Detaljregulering for Skarveheia, Ustaoset - 2. gangs behandling

Saksnr.	Utvalg	Møtedato
120/25	Utvalg for plan og utvikling	09.10.2025
	Kommunestyre

Figur 1 Vedlagt helningskart som viser adkomst og tomt T10. Rød farge er terreng brattere enn 1:4

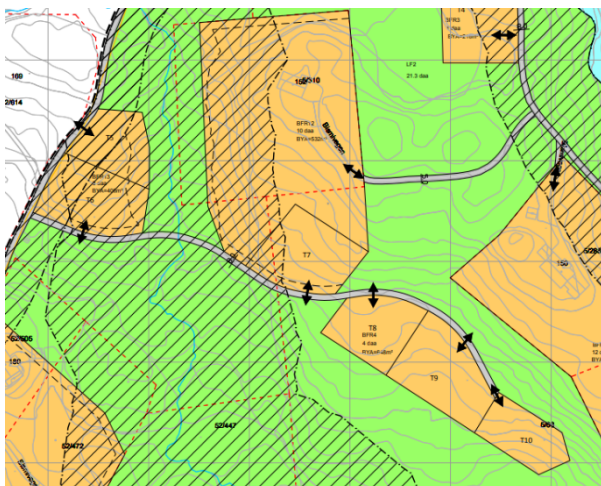
Deler av det reduserte planforslaget ligger i bratt terreng, ref. det vedlagte helningskartet. Buskerud fylkeskommune peker i sin merknad til offentlig ettersyn på felt hvor det er bratt terreng bør vurderes tatt ut, og at veger justeres utenom de bratteste partiene med bakgrunn i å begrense behov for terrenginngrep. Fylkeskommunen peker særlig på T10 og adkomstvegen frem til feltet. Det er tidligere i prosessen lagt inn bestemmelser som sikrer at det ikke tillates bygging i terreng brattere enn 1:4. Etter den begrensede høringen har planfremmer foreslått unntak fra denne bestemmelsen for tomt T10, da det har kommet frem at tomten ligger i terreng brattere enn 1:4.

Det er i veilederen om planlegging av fritidsboliger (kommunal- og distriktsdepartementet, 2022), under punkt 12.10.2 på side 102, gitt et generelt råd om at terreng som er brattere enn 1:3 ikke er egnet for utbygging. For terreng brattere enn 1:4 bør en som hovedregel ikke bygge uten at det blir gjort detaljerte landskapsvurderinger for hele området samlet. En eventuell utbygging kan bli svært synlig på avstand, og infrastruktur og tomter vil gi store terreng- og vegetasjonsinngrep.

I reguleringsbestemmelsene er det per nå ikke angitt spesifikke avbøtende tiltak for T10, eller særskilt tilpasning til terreng utover det som gjelder generelt for tomtene i planområdet. Administrasjonen anbefaler å ta ut tomt T10 fra planforslaget, da deler av tomten ligger i bratt terreng (brattere enn 1:4) på snaufjell, og det vurderes som vanskelig å oppnå tilfredsstillende landskapstilpasning under slike forhold. Bygging i dette terrenget vil etter administrasjonens vurdering gi uheldige visuelle konsekvenser i et åpent og sårbart fjellandskap, og det anses derfor som lite hensiktsmessig å åpne for utbygging på tomten. Utvalget bør derfor vurdere om det er ønskelig å åpne for bygging på tomter med terreng brattere enn 1:4 i dette området, eller om slike forhold bør unngås av hensyn til landskapstilpasning og visuelle konsekvenser. Dersom det ikke anses som ønskelig med bygging under disse forholdene, bør tomt T10 tas ut av planforslaget, jf. rådmannens innstilling.

- Tomt T10 tas ut av planforslaget

Figur 2 Adkomst til tomt T7-T10 i opphevet plan (2016)

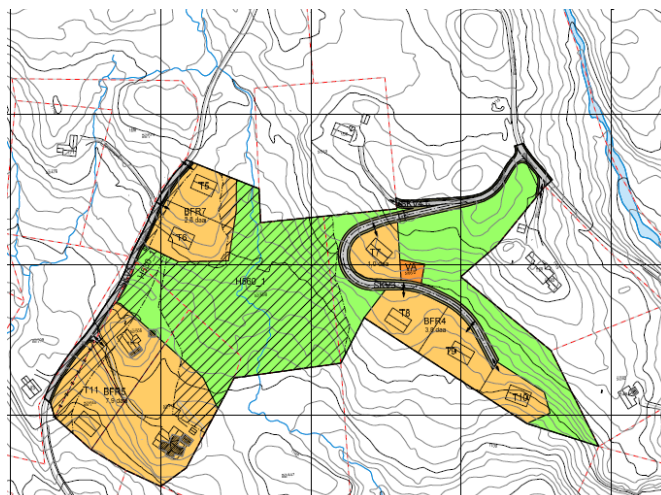
Slik administrasjonen vurderer det bør også nye veier som hovedregel ikke legges i bratt terreng, med bakgrunn i hensynet til å begrense terrenginngrep og ivareta landskapets naturlige form. Samtidig må dette hensynet veies opp mot andre viktige forhold i planområdet. Adkomstveg til T7-T10 lå i tidligere plan fra 2016 (opphevet) på tvers over grøntområdet, er nå flyttet utenfor hensynssonen 560_1 (bevaring naturmiljø) og henger sammen med atkomst SKV4 til 5/310. Myrområdet vil da ikke berøres av ny veg, og bekkeløp/vassdrag ivaretas gjennom hensynssoner og grønnstruktur, slik at våtmarkssystemene i mindre grad berøres av tiltak i planforslaget. Administrasjonen støtter denne vurderingen, da flytting av adkomstvegen også bidrar til å redusere inngrep i sårbart terreng og ivaretar viktige naturverdier. Selv om veiføring i bratt terreng generelt bør unngås, vurderes den justerte løsningen som akseptabel i dette tilfellet, ettersom den gir en mer skånsom tilpasning til landskapet og unngår direkte påvirkning på myrområder og vassdrag.
